SIEMENS S. A. - MODD. « T 534 » « PETRARCA RF » « TASSO »

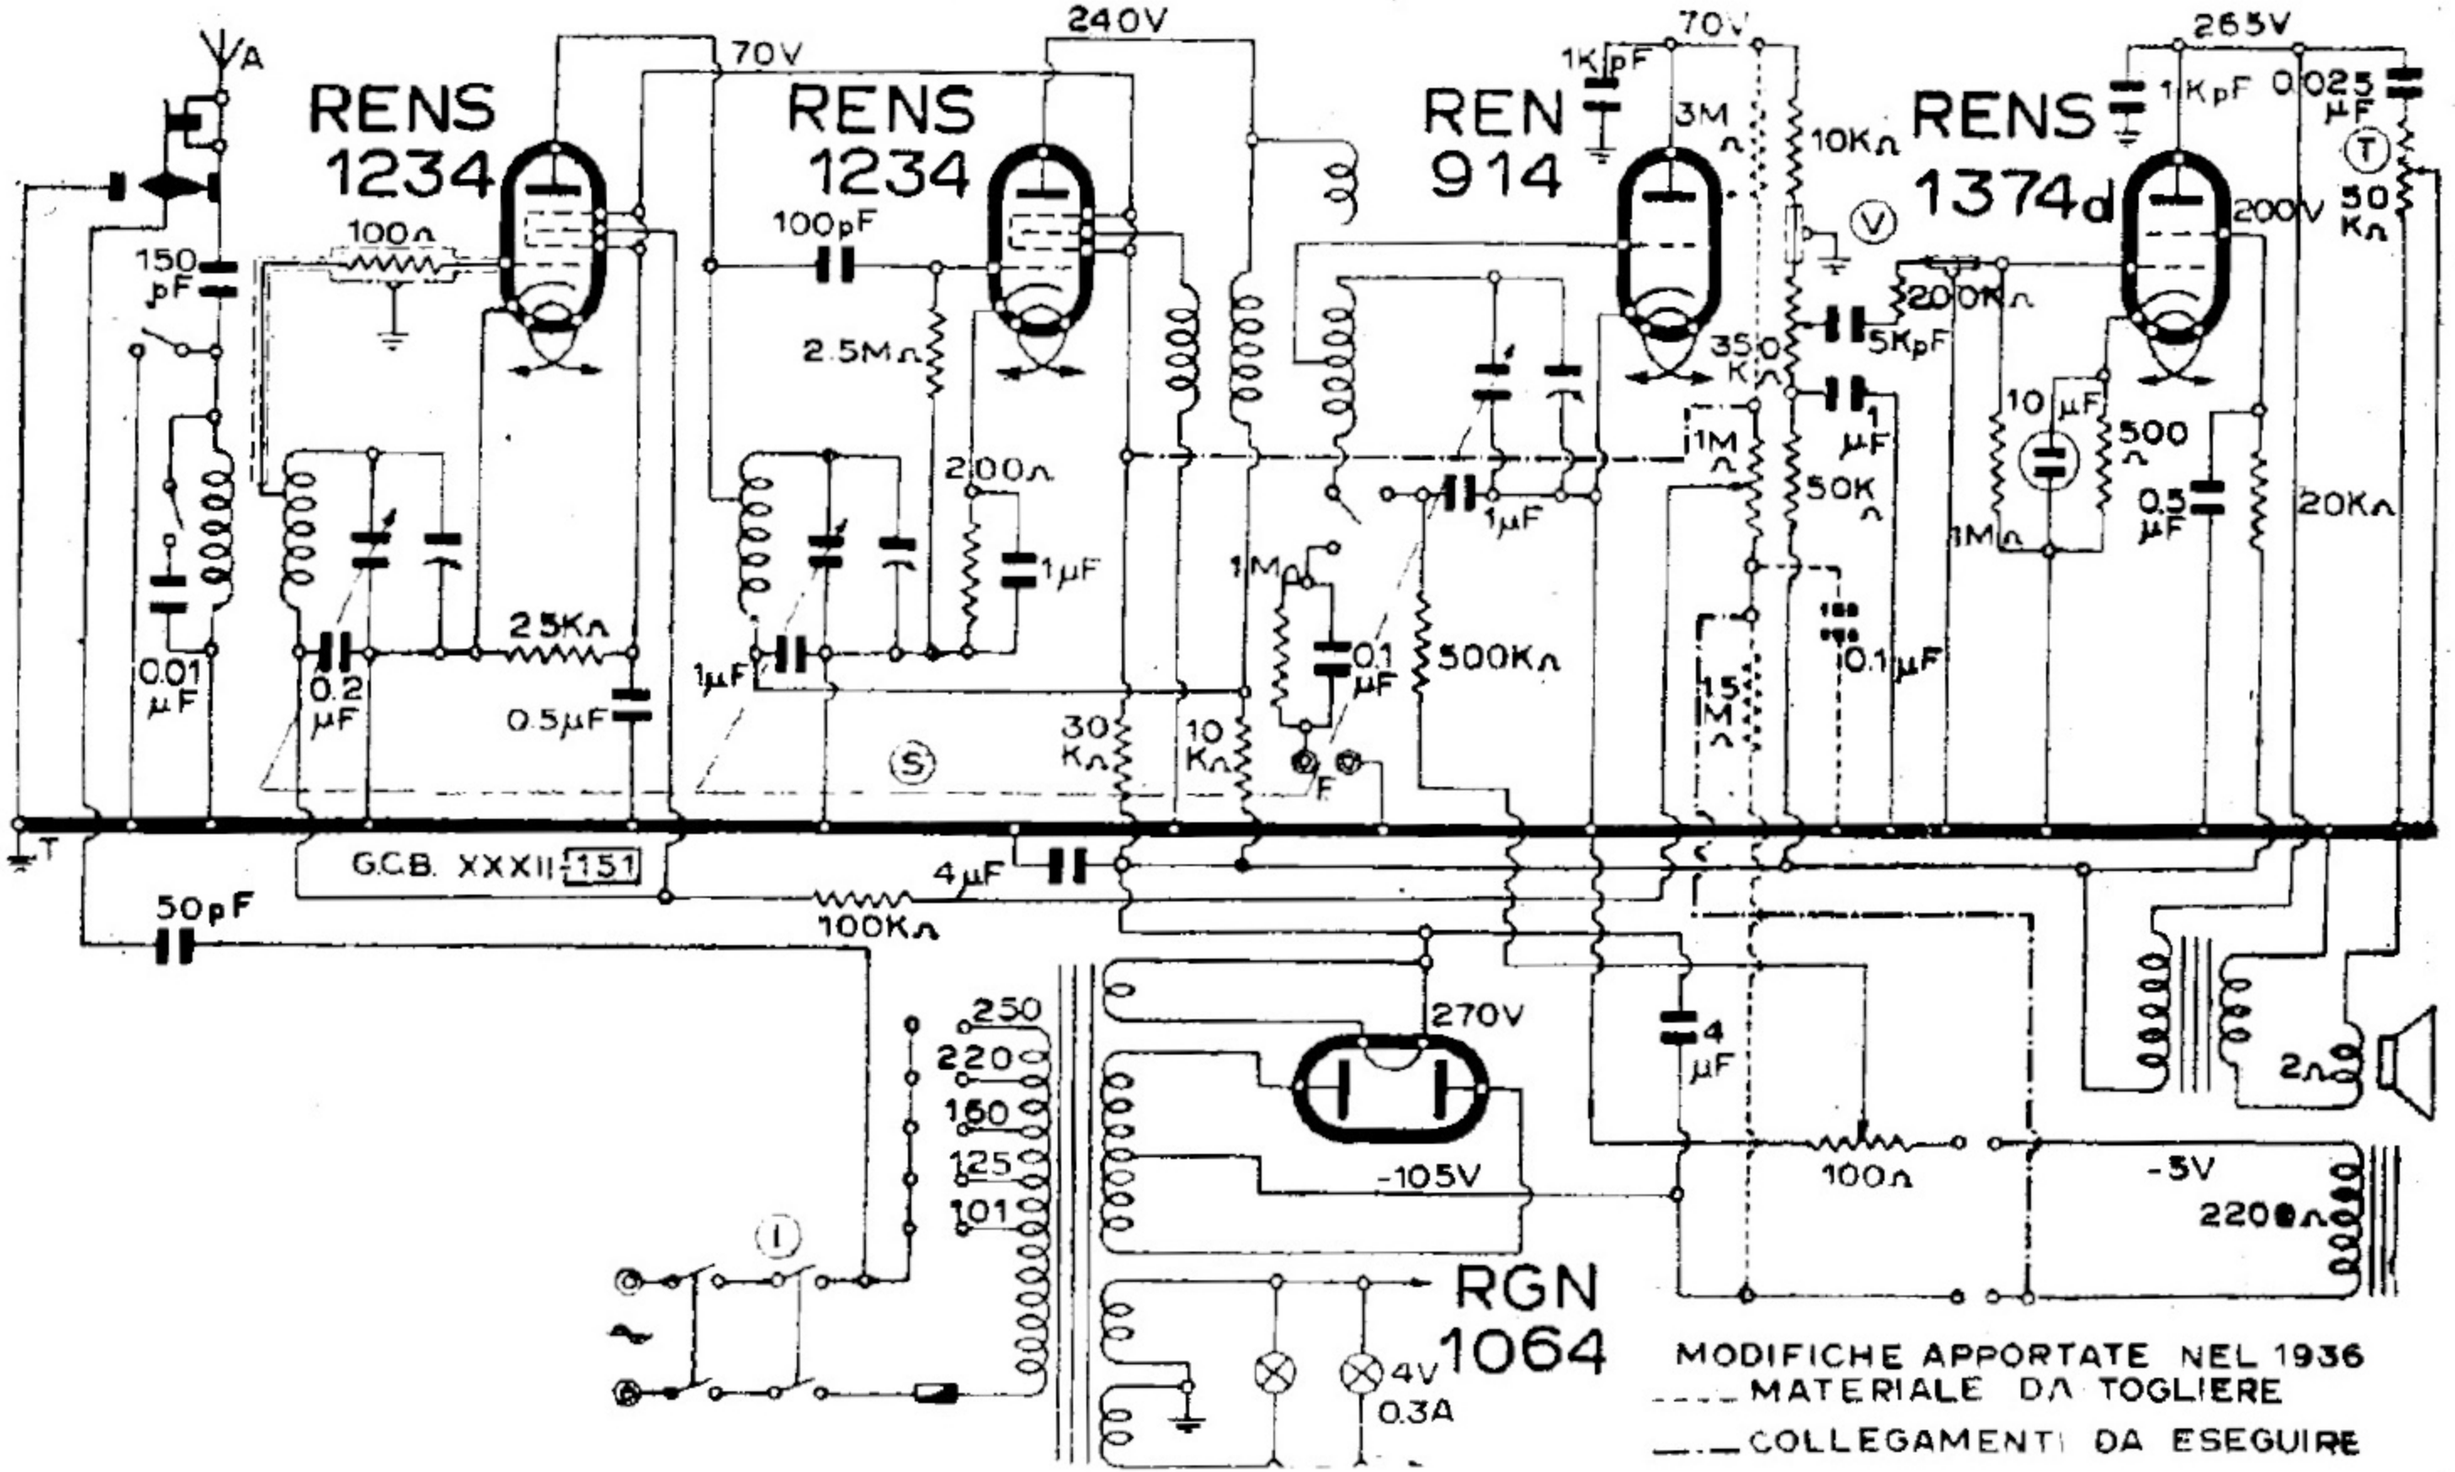
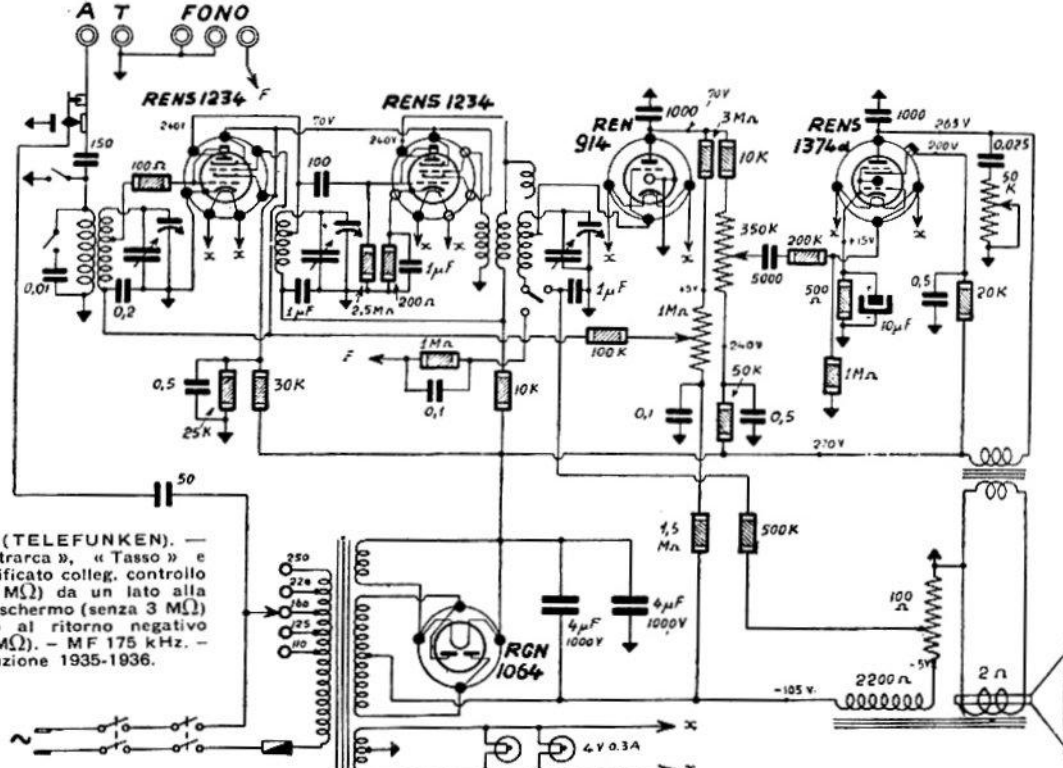
SIEMENS (TELEFUNKEN). — Mod. « Petrarca », « Tasso » e 534. – Modificato colleg. controllo volume (1 MΩ) da un lato alla tensione di schermo (senza 3 MΩ) e dall'altro al ritorno negativo (senza 1,5 MΩ). – MF 175 kHz. – Produzione 1935-1936.
